טיוטת התנגדות: בלי מדרכה רציפה אין לאשר תוספת תנועה

בקשה להיתר 2026/0439.00 | הפלמ"ח 41, ירושלים

טיוטה לעיון, 30.10.2026. לא הוגשה. אין זה ייעוץ משפטי או חוות דעת של מהנדס תנועה. פרטי המתנגד וחתימתו יתווספו רק בעותק הפרטי להגשה. המסמך עוסק בתנועה, בהולכי רגל ובשלבי ביצוע בלבד; אין בו טענות בדבר חריגות מתכנית האב.

איור3: עיקרון מוצע, לא חתך מדידה

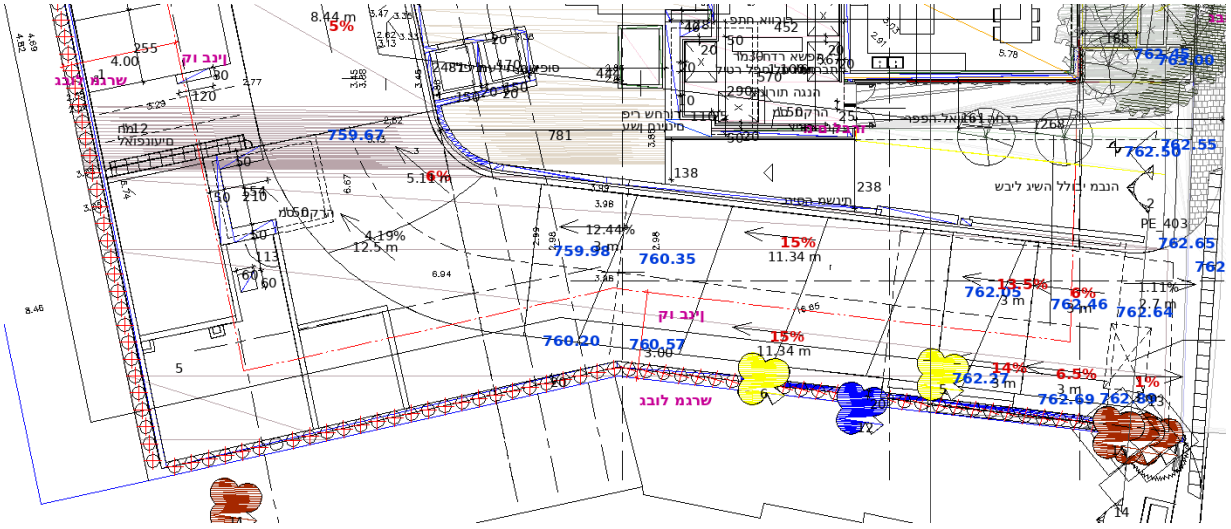
מבוקש תנאי מפורש לשמירת המדרכה הקיימת באזור הפורצים 30 לאורך כל העבודות ובמצב הסופי. אין לצמצם את המעבר בשל גדר, חפירה, תמיכת דפנות, רמפה, רחבת כיבוי, אחסון או עבודות קבלן. אם הקטע אינו בחזית בקשה זו, יש להסדירו בתיאום רשות הדרך ולא לייחס לבקשה שינוי שלא הוכח בתכניתה.

טרם הוכח במסמך זה שתכנית מאושרת מבטלת את מדרכת הפורצים 30. זו דרישה למניעת פגיעה ולבירור בתשריט מאומת. דרוש חתך מצב קיים/מוצע בקנה מידה עם גבולות מגרש ודרך, רוחבי מעבר, מקום הגדר ועומק החפירה. אין להסתפק בתשריט שאינו מסמן רצף הולכי רגל.

לפני התחלת עבודה יוגשו הסדרי תנועה ובטיחות זמניים חתומים: רצועת הליכה רציפה, נגישה ומוגנת שאינה נחסמת בגדר; תיאום כניסות משאיות ומעבר ברמפה; שילוט, תאורה, שדה ראייה והגנה מחפירה. הגדר תתוכנן בתוך גבולות העבודה בלי לפגוע במעבר. אם הדבר אינו

מקור: חיתוך תכנית פיתוח. רינדור וקטורי חלקי, לא מדידה באזור30.

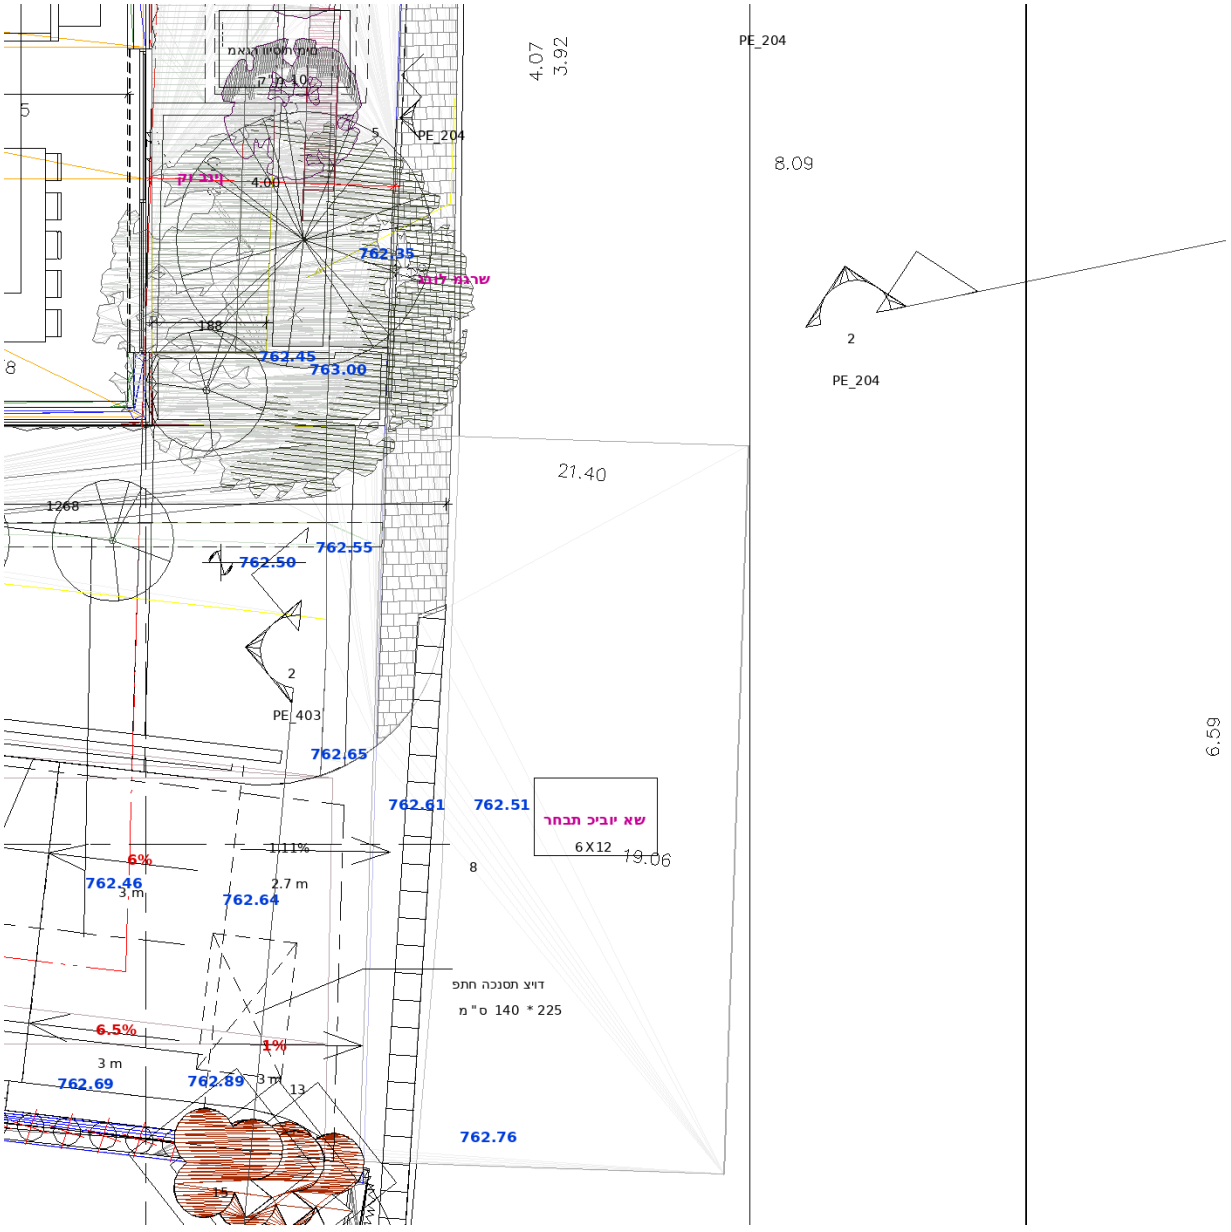
במסמכי הבקשה מוצעים 42 מקומות חניה ו-34 דירות במקום 21 קיימות. בתכנית הפיתוח מופיעה רמפת חניון מהפורצים. זהו מוקד של חציות מדרכה בידי כלי רכב, נוסף לתנועת הרחוב, עם סיכוני ראות ומפגש עם הולכי רגל.

נדרשות ספירות בשעות השיא וביום מייצג, נתוני תנועת מעבר, מוצא ויעד, שיעור תפוסת חניה ותנועת דיירים קיימת; תחזית כניסות ויציאות נטו, מיקום הכניסה הסופי, שדה ראייה, מפגש הרמפה עם המדרכה ותנועת רכבי שירות וחירום. יש להציג אישור תחבורתי עדכני. העדר נספח בחומר שנבדק אינו מוכיח שאישור אינו קיים בתיק המעודכן.

מקור: חיתוך רחבת כיבוי. אינו מצביע על ביטול מדרכה במספר30 דווקא.

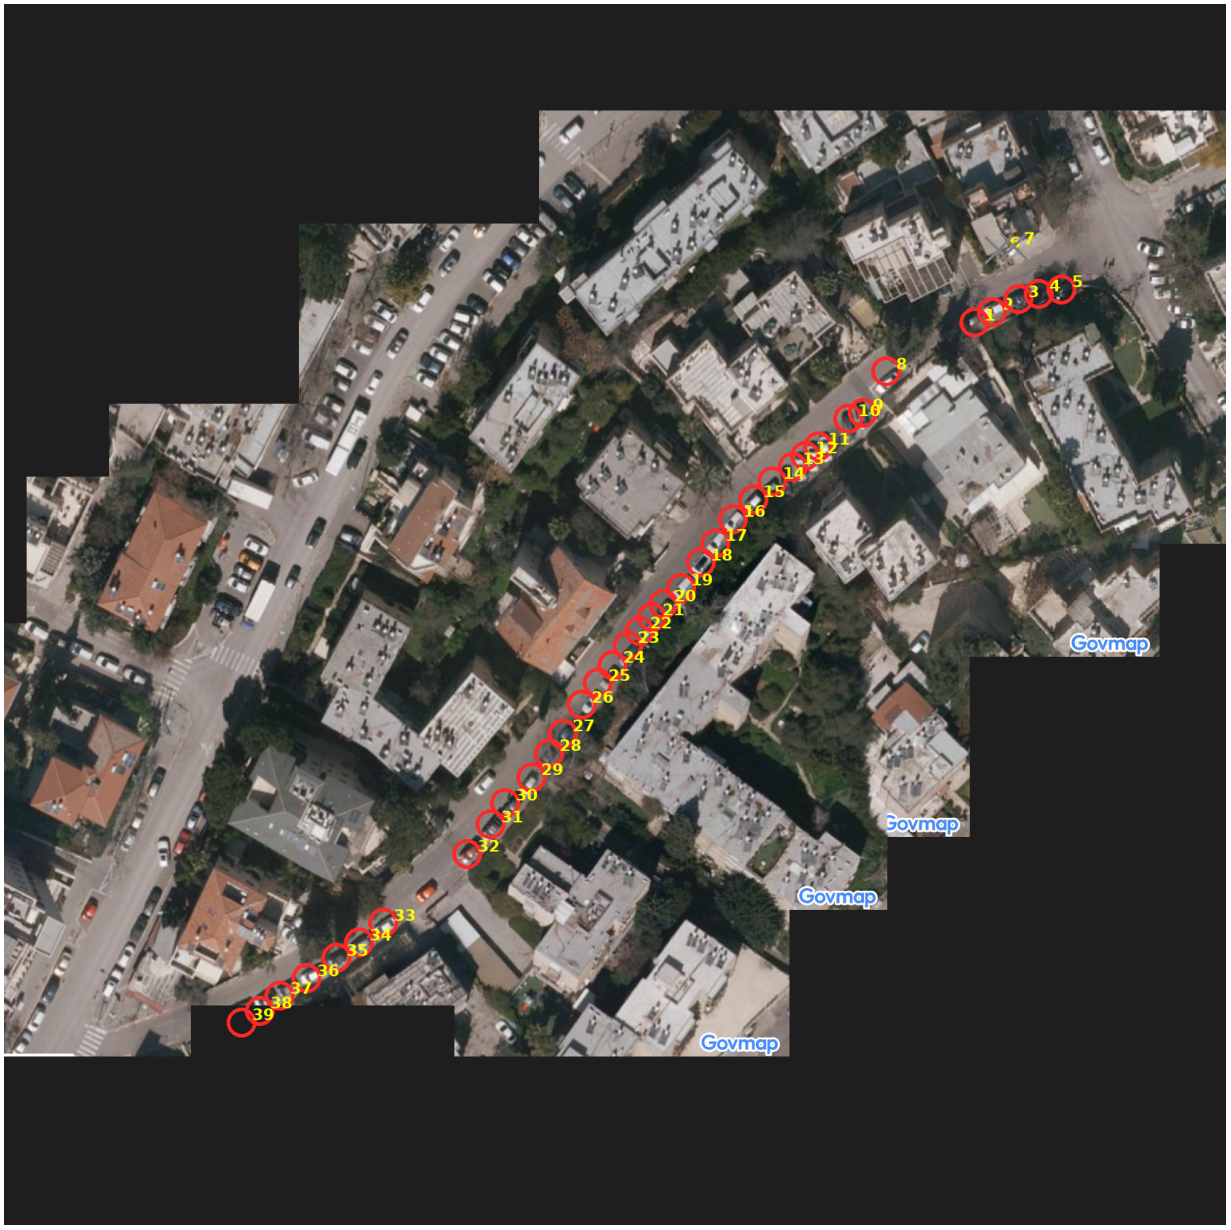
במסמך מחלקת התכנון לבקשה זו נאמר במפורש: "רחבת כיבוי האש המוצעת אינה מקובלת, כיון שהיא יושבת על רצועת הגינון ומוצעת על המדרכה". נדרשת הצגת התיקון הסופי ואישורו, ולא הנחה שהבעיה נפתרה. החיתוכים המצורפים ממחישים את מקור הדרישה; הם אינם הוכחה לביטול מדרכה במספר 30 דווקא.
